Technical Bulletin

Zahnriemen/Kit Montage an GM (Isuzu) 1.7D Motoren

Information ersetzt den Technical Bulletin Nr. 9. vom 29.12.2005

Bild 3

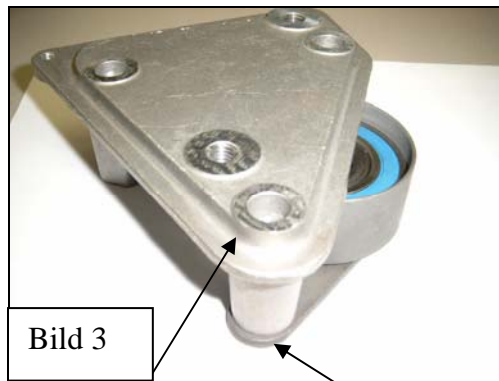
Das PowerGrip Kit K025563XS beinhaltet zusätzlich eine Distanzscheibe sowie einen Gewindebolzen. Die alte Version der Spannrolle hat eine Grundplatte (Bild 3). Diese wurde zusammen mit einem Stempel des Motorhalters montiert. Da der neuen Spannrolle die Grundplatte fehlt muss bei der Montage die Materialstärke der fehlenden Grundplatte durch die Distanzscheibe ausgeglichen werden (Bild 4). Der zusätzliche Gewindebolzen dient zur Aufnahme der Feder an der neuen Spannrolle (Bild 5). Diese Version des Kits wurde von Gates als kostengünstige Alternative zum Kit K035563XS entwickelt und ist aus technischer Sicht unproblematisch.

Bild 6

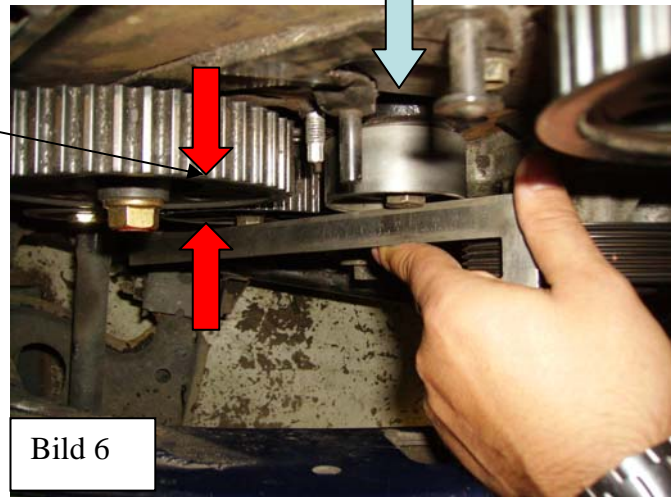
- 4) Neue Spannrolle montieren und die Feder am Gewindebolzen einhängen (Bild 5). Spannrollenschraube leicht anziehen. Darauf achten, dass sich die Feder innerhalb des Spannrollenkörpers befindet und sich nicht zwischen

Spannrollenkörper und Motorblock setzt (Bild 6). Dieses verursacht einen antriebsseitigen Fluchtungsfehler.

Feder aus Spannrollenkörper gesprungen und zwischen Spannrolle und Motorblock eingeklemmt

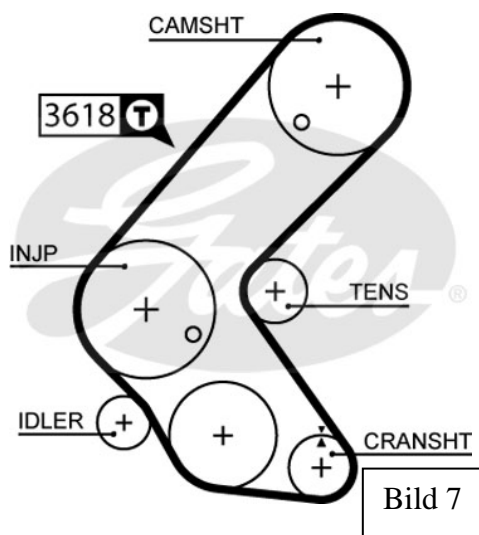
Nachdem man Montageanweisung A) bis Punkt 10 oder Anweisung B) bis Punkt 9 durchgeführt hat wird empfohlen die Riemenvorspannung im Bereich **T zu überprüfen (Bild 7). Verwenden sie hierzu den Gates Spannungsprüfer STT-1. Geben Sie hierzu den Code 3618 ein (sicherstellen das die neuste Chip- Version 006 verwendet wird). Befolgen Sie die übliche Vorgehensweise. Falls die Riemenvorspannung zu hoch ist, muss die Spannrolle gelöst werden und das Spannverfahren vollständig wie unter A) oder B) beschrieben wiederholt werden, bis die Riemenvorspannung stimmt.

Die Nichtbeachtung dieser Vorgehensweise, kann zu einer unzulässigen Riemenvorspannung und so eine Überlastung der Umlenkrollenlauffläche, zwischen Ölpumpe und Einspritzpumpe, zur Folge haben. Dieses führt zur Zerstörung der Lauffläche (Bild 8) und somit in häufigen Fällen zum Motorschaden.
